2023年10月

株式会社ミスミ
日本企業体
IM事業グループ

「油圧・水圧用ブロックマニホールド・T字穴タイプ」 販売終了のご案内

【カタログ】ミスミFA用メカニカル標準部品カタログ2018年度版_2巻_P.1287

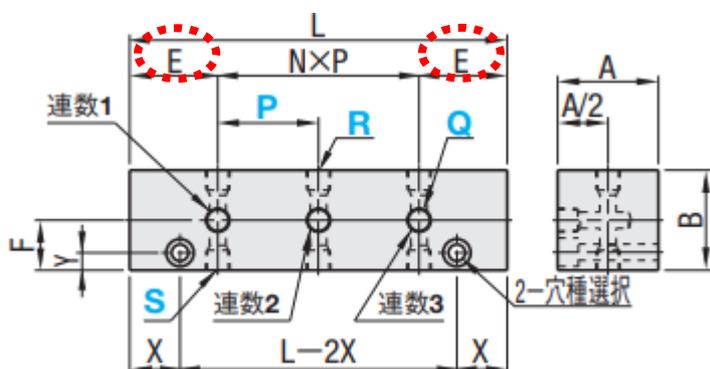
後継型番は全て E 寸法が 20 mm から 25 mm に変更となります。
